Poussoirs hydrauliques pour moteurs à injecteur-pompe VAG La différence est dans le détail

INA 0038

Image 1: La réf. 420 0209 10 ne peut pas être remplacée par la réf. 420 0102 10

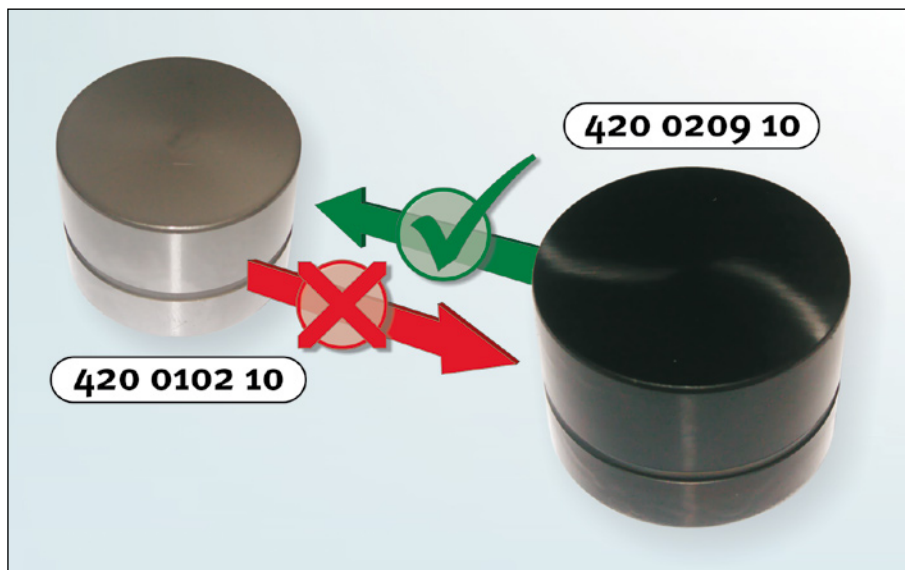
De manière générale, il convient toutefois de noter que l'ancienne version ne doit pas être utilisée sur les véhicules déjà équipés de la nouvelle version. Inversement, la nouvelle version peut être utilisée sur des véhicules équipés de l'ancienne version.

L'utilisation de poussoirs hydrauliques s'est avérée nécessaire lors de l'introduction de filtres à particules de suie, les poussoirs disposant d'une qualité de surface supérieure.

Un procédé de revêtement spécial confère aux poussoirs une surface résistante à la corrosion, aux frottements et à l'usure.
